IMPIANTO DI RECUPERO RIFIUTI INERTI BAGGIO S.R.L.

RISPOSTA ALLE RICHIESTE DI INTEGRAZIONI PERVENUTE CON NOTA DELLA PROVINCIA DI VICENZA N. 41686 DEL 09 GIUGNO

CODICE N_329 RIC-INT

Figura 1 Piantumazioni di Populus nigra

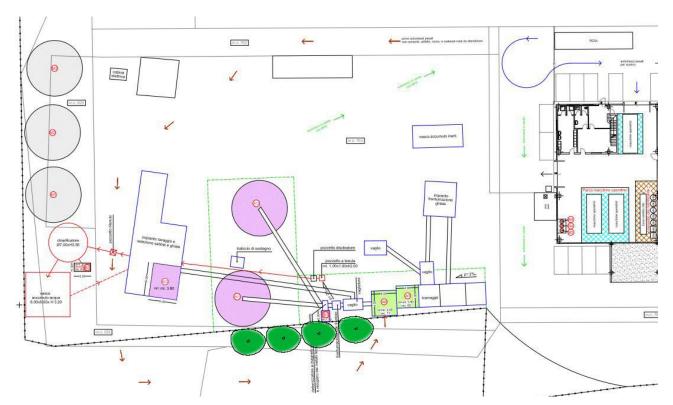
considerata la vicinanza ad un territorio delicato sia dal punto di vista naturalistico che paesaggistico
(area SIC delle Grave e Zone umide della Brenta), il richiedente potrebbe pensare all'utilizzo di
vegetazione arboreo-arbustiva soprattutto verso la fonte di naturalità presente, sia in relazione alla
polverosità diffusa così come al rumore.

In merito alla richiesta di pensare all'utilizzo di vegetazione arboreo arbustiva verso le fonti di naturalità presenti, sia in relazione alla polverosità diffusa così come al rumore, in funzione della viabilità interna e delle attività svolte all'interno dello stabilimento, la Ditta Baggio intende eseguire la piantumazione di un filare di *Populus nigra* lungo il confine Sud dello stabilimento, tra l'area di caratterizzazione sabbia riciclata (AC01) e la tramoggia per la messa in riserva (A6) come rappresentato in Figura 1, in quanto risulta ess.

La piantumazione del filare avverrà nel periodo autunno invernale 2017, al fine di garantire il corretto attecchimento del materiale vivaistico, ed evitare problemi di stress durante il periodo estivo.

Figura 5 Bilancio di massa acque

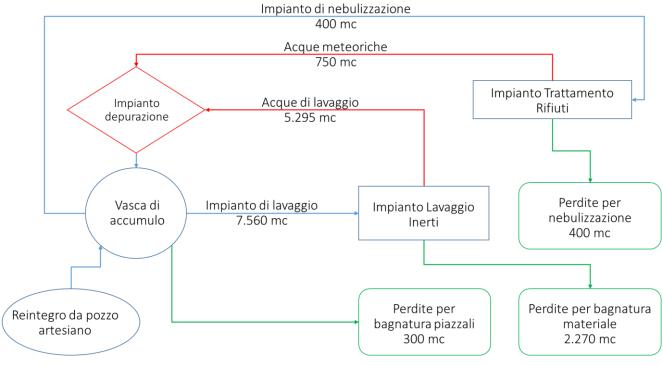
Proporre e valutare un bilancio di massa circa l'utilizzo delle acque meteoriche, al fine di verificare eventuali forme di recupero ovvero garantire una corretta gestione delle acque in eccesso.

In Figura 5, si riporta il bilancio di massa annuo, circa l'utilizzo delle acque meteoriche.

Risulta pertanto che, nell'arco di un anno, nell'impianto di depurazione entrano 6.045 mc di acqua, di cui 750 mc di acque meteoriche e 5.295 mc di acque provenienti dall'impianto di lavaggio inerti, mentre le acque in uscita sono pari a 8.260 mc, di cui 7.560 mc destinati all'impianto di lavaggio inerti, 400 mc all'impianto di nebulizzazione e 300 mc per il lavaggio dei piazzali.

Ne deriva un deficit medio annuo pari a 2.215 mc di acqua, che viene reintegrata dal pozzo artesiano in caso di bisogno.
